三亚海棠湾HT09-13-03地块（保利仁境）商品住宅项目 一期建筑设计方案优化调整前后对比

三亚海棠湾HT09-13-03地块(保利仁境)商品住宅项目一期方案优化调整内容

- 1、总图10#楼优化调整;
- 2、住宅楼局部立面造型优化调整;
- 3、住宅楼局部架空层范围优化调整;
- 4、住宅楼局部架空层出挑造型优化调整;
- 5、住宅楼局部平面优化调整;
- 6、商业局部平面优化调整;
- 7、配套局部平面优化调整;
- 8、次入口造型优化调整;
- 9、配电房造型优化调整;
- 10、地下室局部平面优化调整;

2#次入口

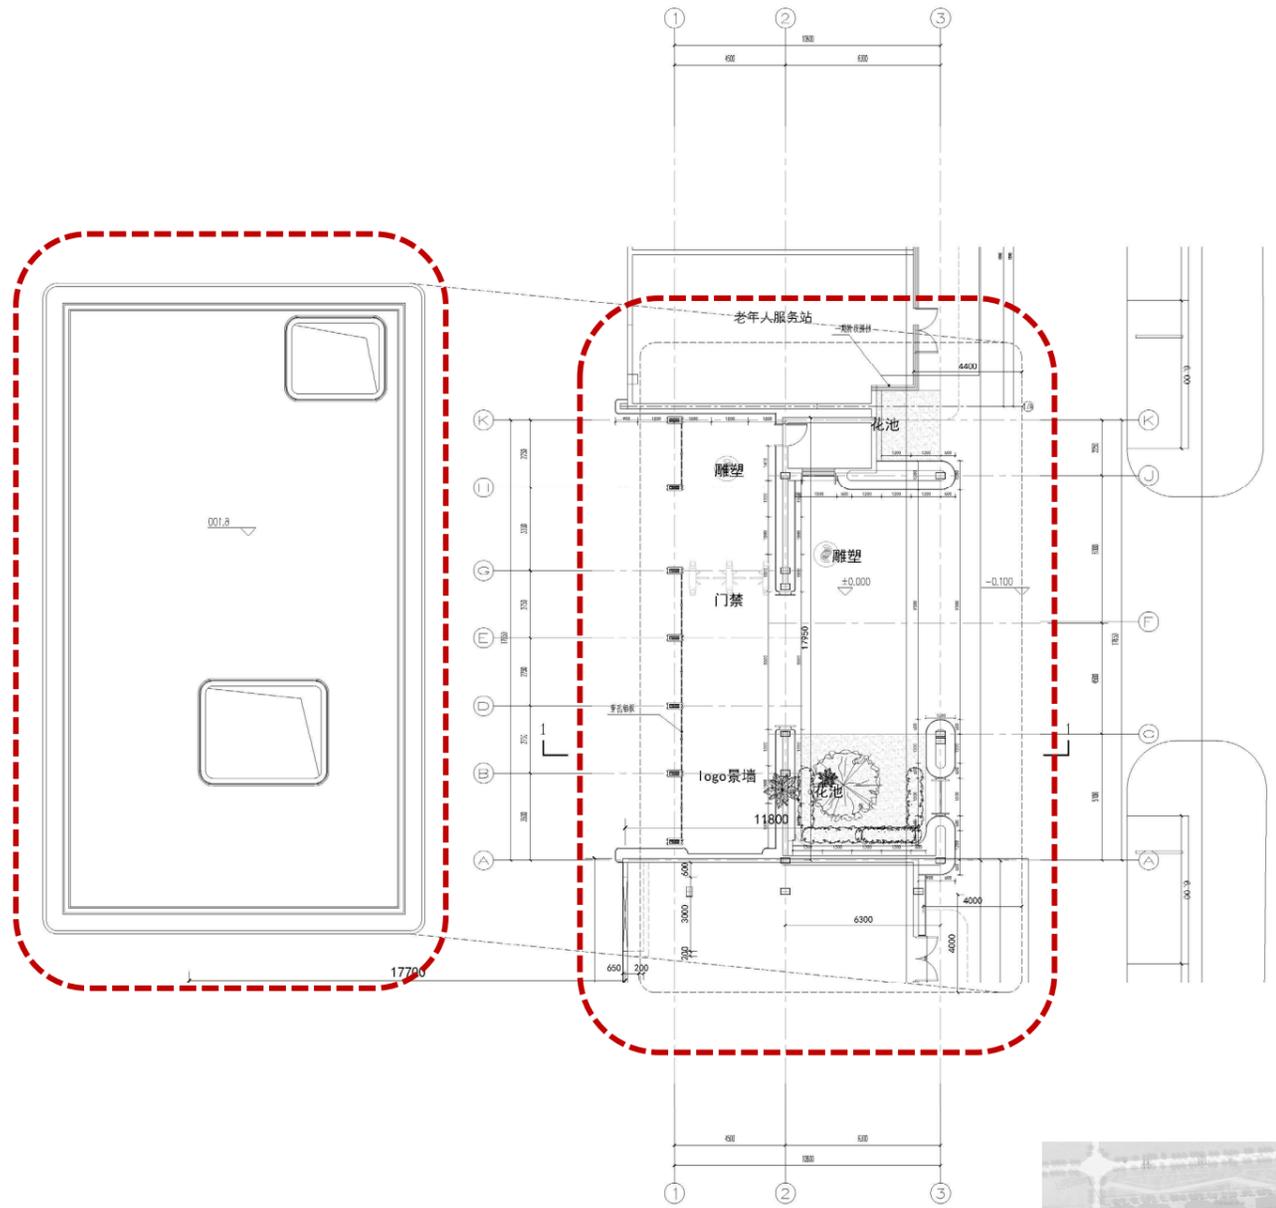
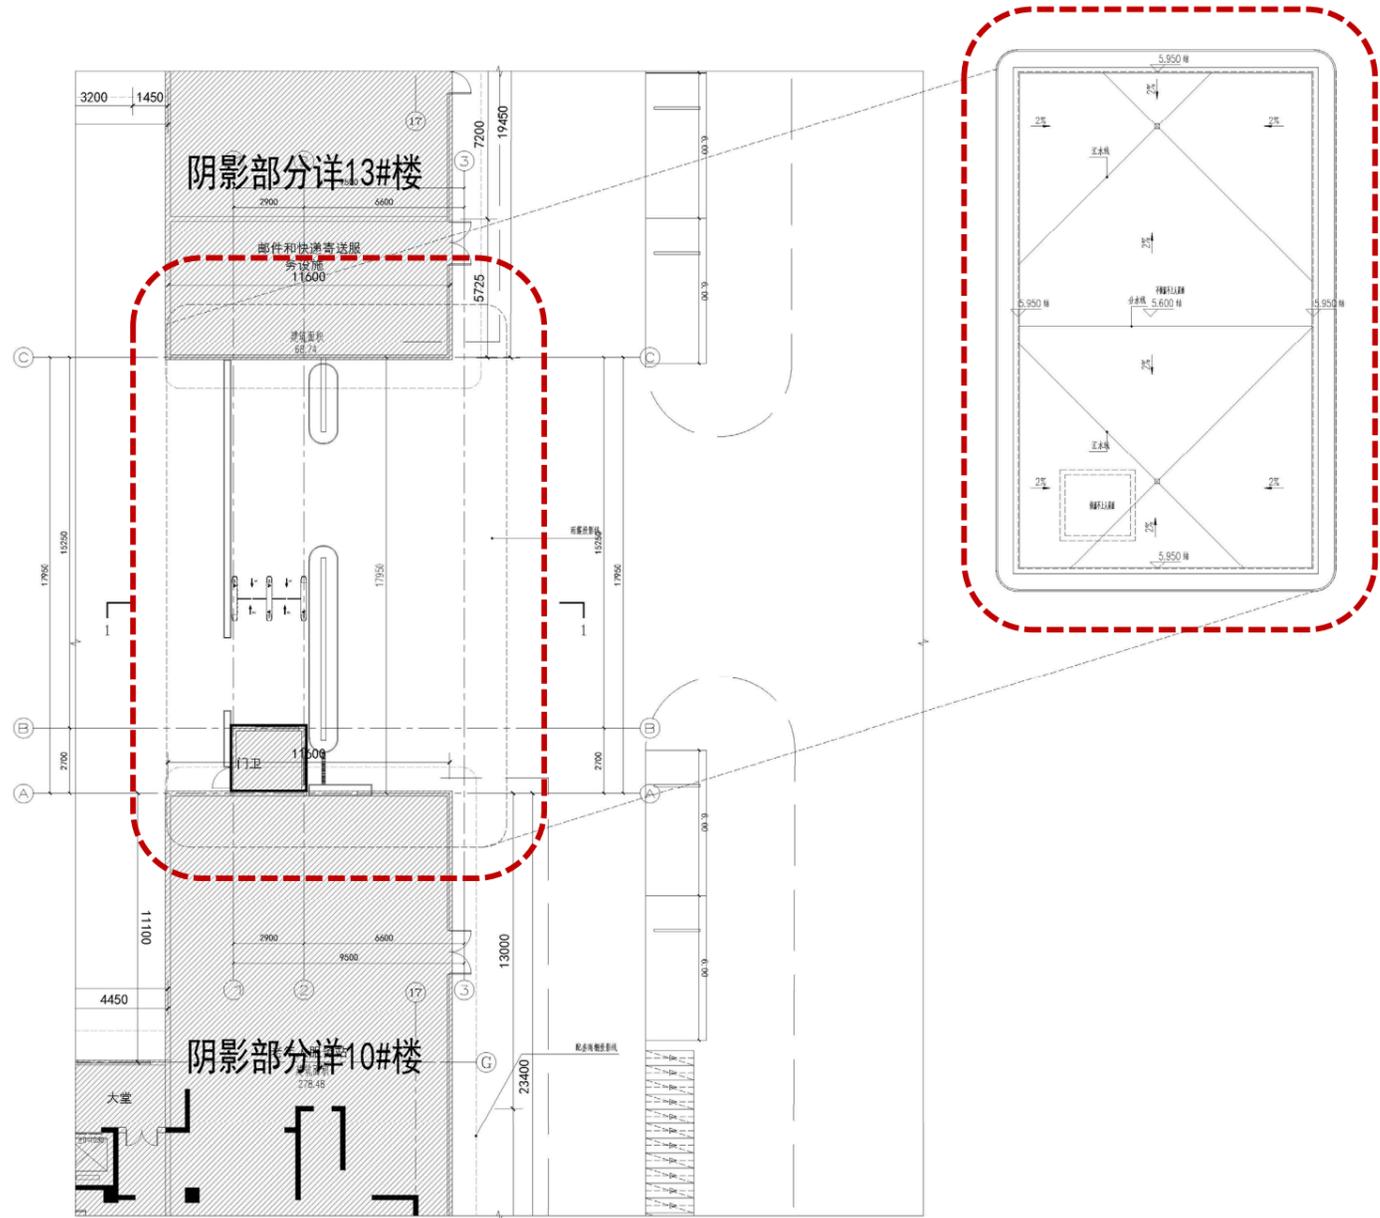
- 1: 门卫面积原8.37m², 调整到8.55m²
- 2: 景墙位置调整, 雨棚进深增加, 局部挑空

4#配电房立面优化调整说明(14#配电房参)

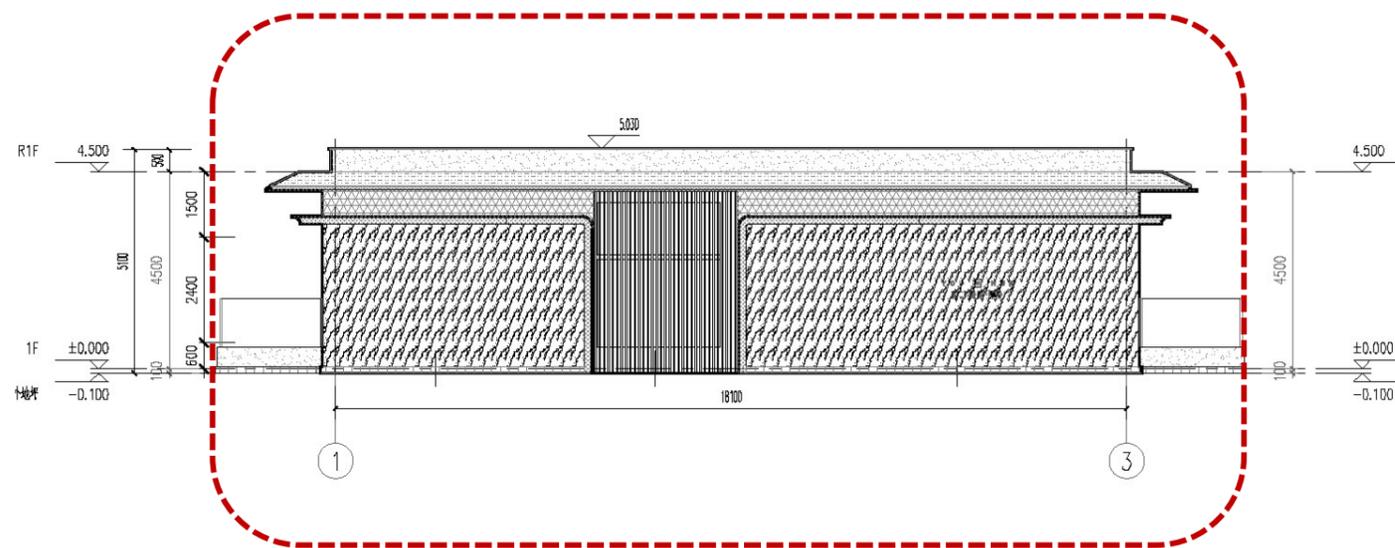
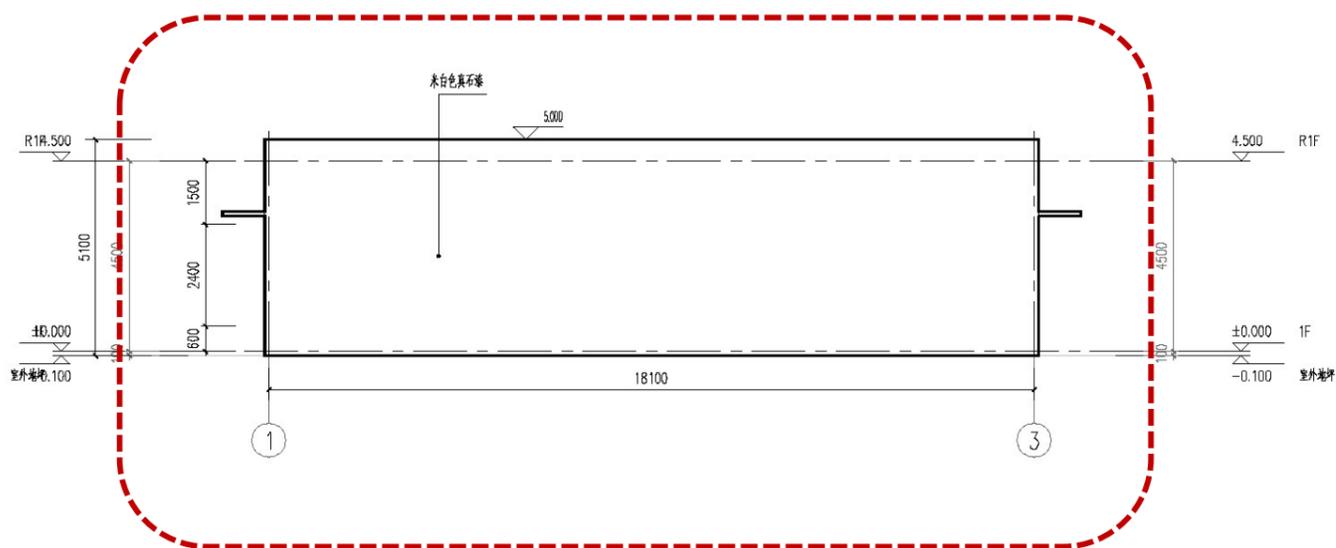
1:原方案立面涂料, 调整后优化立面造型, 增加挑檐、线脚

4#配电房立面优化调整说明(14#配电房参)

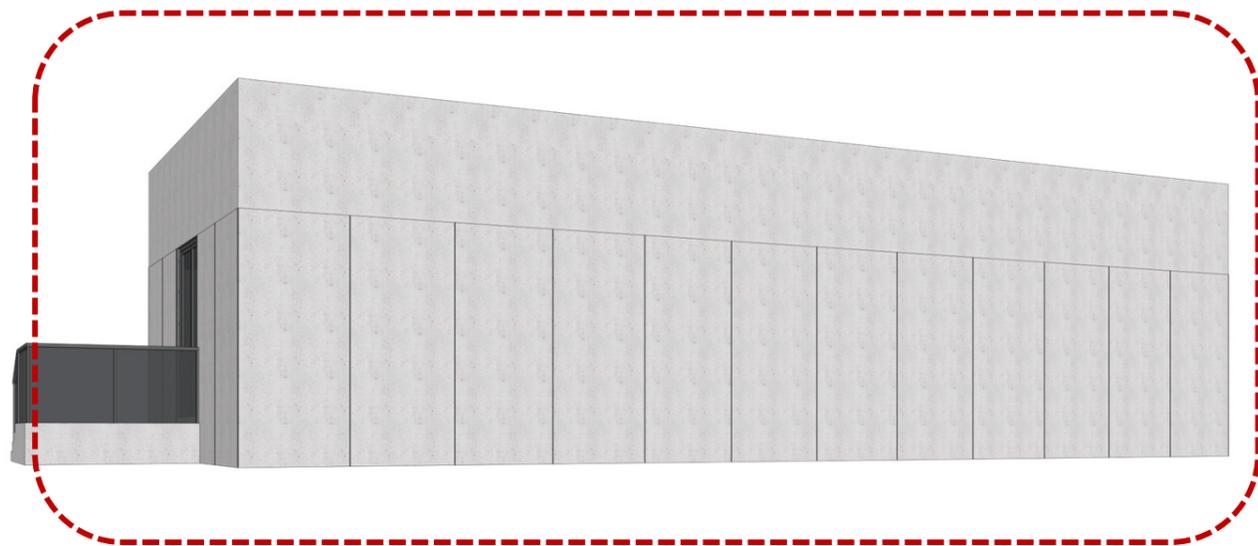
1:原方案立面涂料, 调整后优化立面造型, 增加挑檐、线脚
